GRV Wind Sardegna 4 S.r.l.

Milano 20/07/2022, Prot 040_22WSDS

Oggetto: Osservazioni in relazione al progetto eolico ID_VIP 7859 in iter di Valutazione di Impatto Ambientale presso il Ministero della Transizione Ecologica della società Green Energy Sardegna 2 S.r.l.

Allegato 1: Inquadrimento su ortofoto delle sovrapposizioni tra i due progetti ed evidenza del mancato rispetto delle distanze di alcuni aerogeneratori dell'iniziativa di Green Energy Sardegna 2 S.r.l. rispetto al parco eolico della società GRV Wind Sardegna 4 Srl

Figura 1: Stralcio ortofoto - interferenza tra gli aerogeneratori dei due progetti ricadenti nei comuni di Samatzai e Guasila

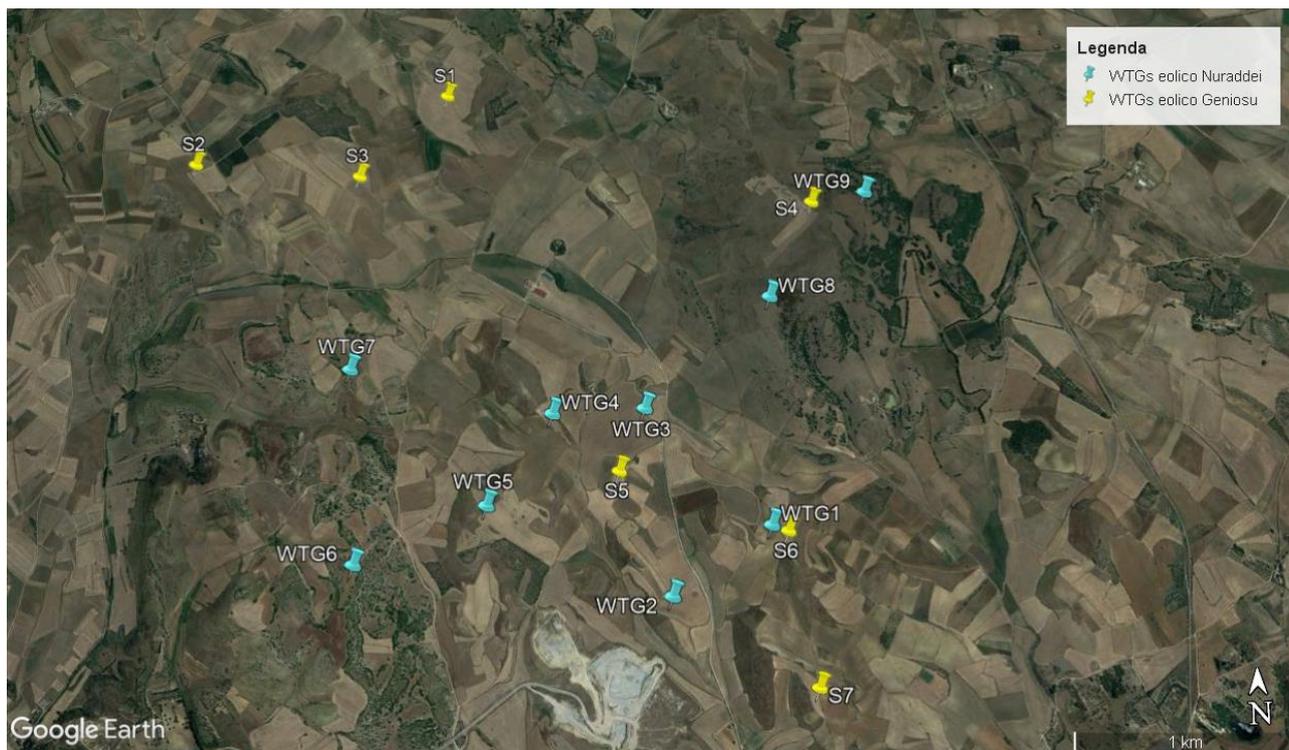
Di seguito si riporta graficamente l'indiscutibile sovrapposizione del progetto eolico "Nuraddei" della società Green Energy Sardegna 2 S.r.l. (in azzurro), la cui istanza di V.I.A. è stata presentata in data 29/12/2021, nei confronti del progetto eolico "Geniosu" della società GRV Wind Sardegna 4 S.r.l. (in giallo), la cui istanza di V.I.A. risale alla data 18/11/2021.

La Figura 1 evidenzia la sovrapposizione delle due iniziative, che interessano i comuni di Samatzai e Guasila. Si ricorda che il progetto presentato dalla Scrivente è prioritario sia in termini di presentazione dell'istanza di Valutazione di Impatto Ambientale sia in termini di avvio del procedimento da parte dell'Ente responsabile della procedura.

Figura 3: Valutazione delle distanze 3-5 diametri delle WTGS del parco eolico "Nuraddei" rispetto alle WTGs del parco eolico "Geniosu"

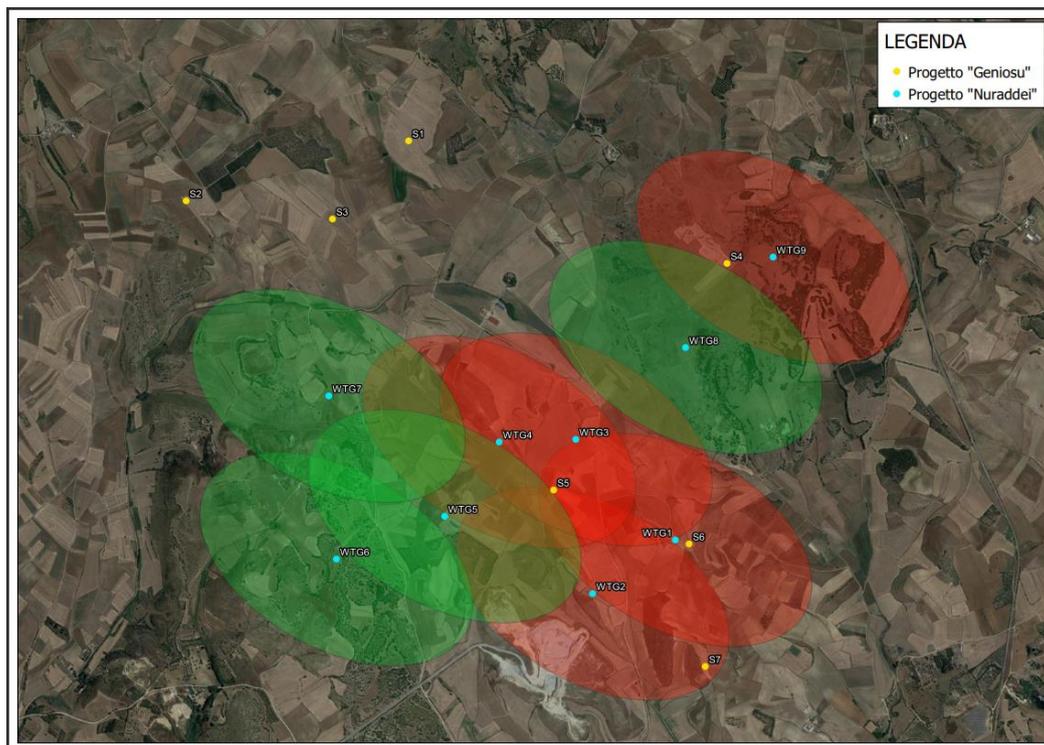
La figura 3 seguente mostra la non compatibilità della posizione degli aerogeneratori WTG1, WTG2, WTG3 e WTG4 dell’impianto eolico “Nuraddei” (in azzurro) nei confronti dell’ubicazione degli aerogeneratori S4, S5, S6, S7 dell’impianto eolico “Geniosu” (in giallo). In particolare, sono mostrate le ellissi rappresentative dei 3-5 diametri (rispettivamente 3 diametri nella direzione perpendicolare e 5 diametri nella direzione parallela rispetto a quella del vento) delineate rispetto all’asse degli aerogeneratori SG170 del parco eolico “Nuraddei”.

Le ellissi verdi rappresentano le distanze conformi alle “Indicazioni per la realizzazione di impianti eolici in Sardegna”. Le ellissi rosse mostrano le distanze non conformi alle Linee Guida.

Essendo stato presentato successivamente, la localizzazione degli aerogeneratori dell’impianto eolico “Nuraddei” della Società Green Energy Sardegna 2 S.r.l. avrebbe dovuto rispettare le distanze di 3 e 5 diametri dall’ubicazione degli aerogeneratori dell’impianto eolico “Geniosu” della Società GRV Wind Sardegna 4 Srl, presentato precedentemente.

Figura 4: WTGS del parco eolico "Nuraddei" rispetto alle Zone temporanee di ripopolamento e cattura (ZTRC)

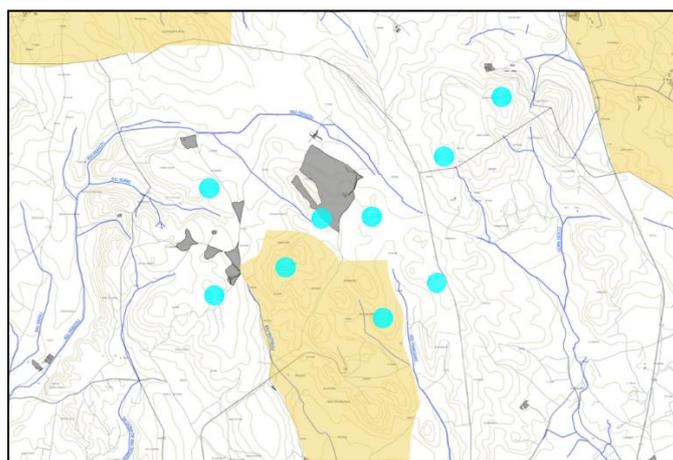
Si evidenzia un ulteriore aspetto, legato all'ubicazione degli aerogeneratori WTG1 e WTG2 del parco eolico "Nuraddei" (rappresentati in azzurro nella Figura 4), che risultano ricadenti all'interno dell'area delimitante le **Zone temporanee di ripopolamento e cattura (ZTRC)**, così come classificate dalla Regione Sardegna.
